Új csavarok - feszítőgörgő 531 0274 30

531 0274 30

INA 0014

3. ábra: LuK-AS csavar

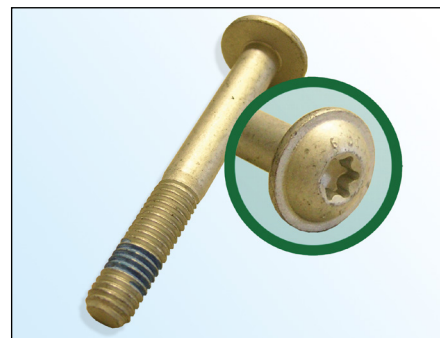
Termékeink állandó továbbfejlesztése és a minőségbiztosítás keretén belül LuK-AS a 531 0274 30 cikkszámú feszítőgörgőkkel új csavart szállít **(3. ábra)**.

- Lapos csavarfej torx-szal
- Csavarfej $\varnothing 18,5 \text{ mm}$
- Szilárdsági osztály **10.9**
- Csavarbiztosító anyag a meneten
- Növelt önzárás

LuK-AS ajánlja, hogy az eredeti csavart **(2. ábra)** cserélje ki a mellékelt csavarral.

Meghúzási nyomaték: $20 \pm 1,5 \text{ Nm}$
